RESOLUCIÓN N°

POR MEDIO DE LA CUAL SE NIEGA UN PERMISO DE VERTIMIENTOS Y SE ADOPTAN OTRAS DETERMINACIONES

De acuerdo con lo anterior, el personal técnico de la Entidad llevó a cabo una evaluación de la información complementaria, lo que generó el Informe Técnico N° IT-01349-2024 del 12 de marzo de 2024. Dentro de dicho informe se observaron y establecieron los siguientes aspectos:

Figura 1. Planta de tratamiento de aguas residuales Domésticas y de beneficios PTAR 1

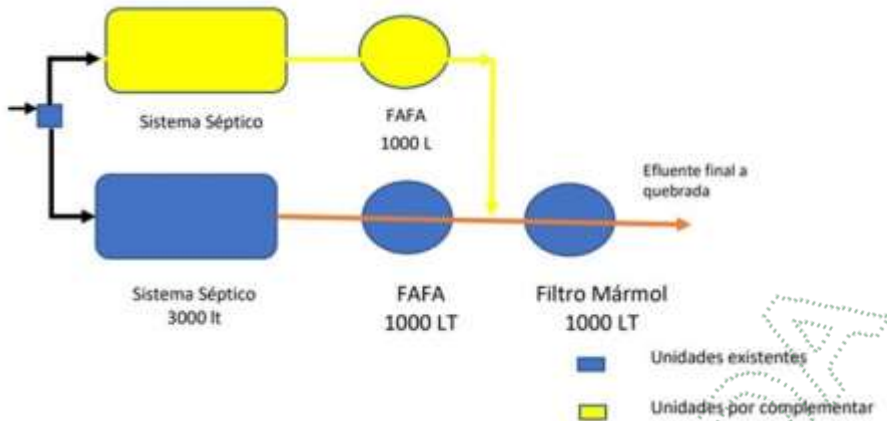
Se observa el incumplimiento de los parámetros DQO, DBO y SST para la PTARD 1. No se presentó informe de caracterización de los monitoreos, ni datos de campo, así como tampoco los reportes de resultados del laboratorio que efectuó los análisis de las muestras, ni copia de la Resolución de acreditación del laboratorio.

1. Mediante fosas impermeabilizadas, las que estarán impermeabilizadas con geomembrana, y se estabilizarán con cal y tierra, sin embargo, no se presentan diseños, memorias y planos de estas fosas.

- Respecto al incumplimiento de los valores límites máximos permisibles para los parámetros DBO, DQO y SST en el efluente de la PTAR 1, frente a la Resolución 0631 de 2015, será necesario presentar una propuesta de optimización de las unidades de tratamiento que reciban las ARnD de la planta de beneficio, la que incluya tecnologías robustas que garanticen el cumplimiento normativo, dadas las altas cargas orgánicas que se generan en dicho proceso productivo.

Figura 2. Obra en llanura de inundación quebrada Sirgua (fuente: radicado CE-19686 del 05 de diciembre de 2023)

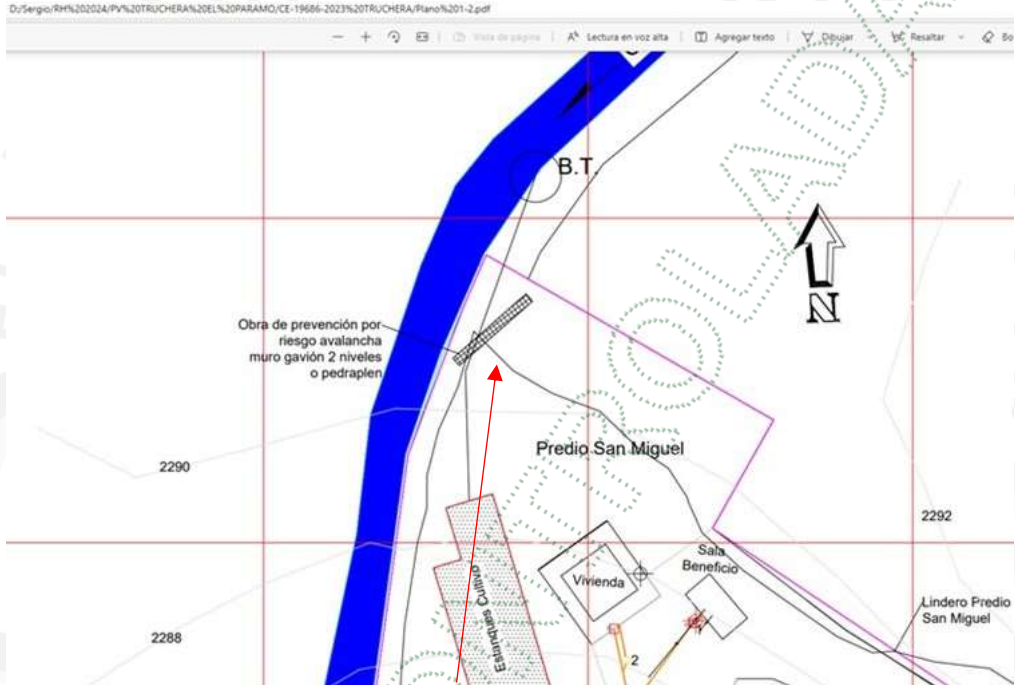
Observación Cornare

A pesar de lo expresado en los párrafos anteriores, en los planos anexos al radicado CE-19686 del 05 de diciembre de 2023, se presenta dicha estructura.

- Respecto a tramitar y obtener el permiso de autorización de ocupación de cauce ante Cornare, para poder ejecutar la obra descrita en la ficha No. 2 del Proceso de reducción del riesgo del PGRMV, en cuanto a la construcción de un Jarillón que se proponía ubicar en la llanura de inundación de la quebrada Sirgua, se manifestó mediante el radicado CE-19686 del 05 de diciembre de 2023, que la misma no se iba a ejecutar, sin embargo, en los planos anexos a dicho radicado se presenta dicha estructura.

- Aclarar la información en cuanto a la construcción o no de un Jarillón que se proponía ubicar en la llanura de inundación de la quebrada Sirgua, toda vez que con el radicado CE-19686 del 05 de diciembre de 2023 se manifestó que la misma no se iba a ejecutar, sin embargo, en los planos anexos a dicho radicado se presenta dicha estructura. Se recuerda que de manera previa a realizar cualquier obra que intervenga la llanura de inundación de la fuente receptora, se deberá tramitar y obtener el permiso de autorización de ocupación de cauce ante Cornare, para poder ejecutar la misma.
